监理检查记录表

工程名称：肇庆高新区鹏程仓储服务有限公司 5.99MW 分布式光伏发电项目
 编号：ZQGF-CZZH-ZLJC-004

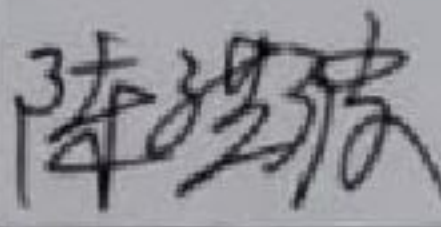
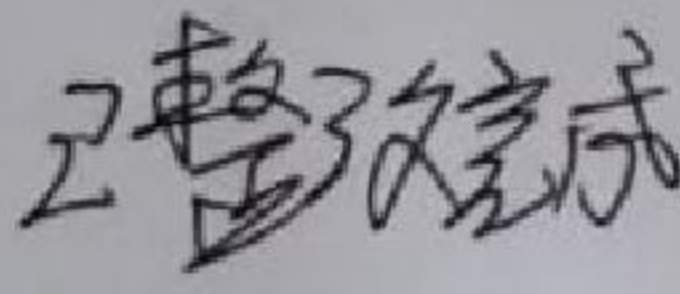
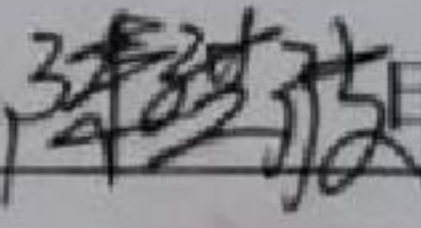
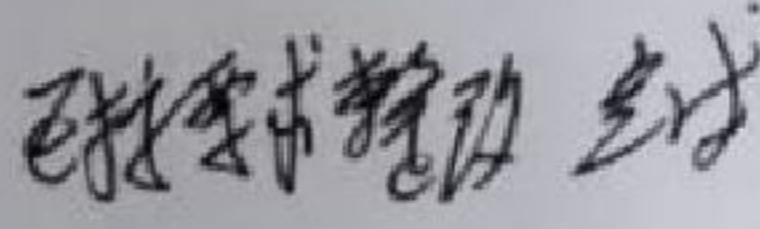
施工单位	宁波兴晟新能源科技有限公司		监理单位	常州正衡电力工程监理有限公司	
检查时间	2025 年 06 月 29 日		检查地点	施工区域	
检查类型	☒ 巡视 ☐ 定期 ☐ 专项				
施工及检查情况简述	1、1#、2#厂房支架安装进行检查。 2、2#厂房运维通道安装进行检查。				
存在问题	1、支架夹具安装过程中个别夹具未紧固到位。 2、支架安装过程中支架拼接处缺少自攻丝固定。				
整改要求	1、支架夹具完成后逐一排查整改。 2、要求按照设计标准整改。				
检查人			施工项目部 签收人/日期		
整改情况	 整改负责人:  日期: 2025.07.01				
复查意见	 复查人:  日期: 2025.07.01
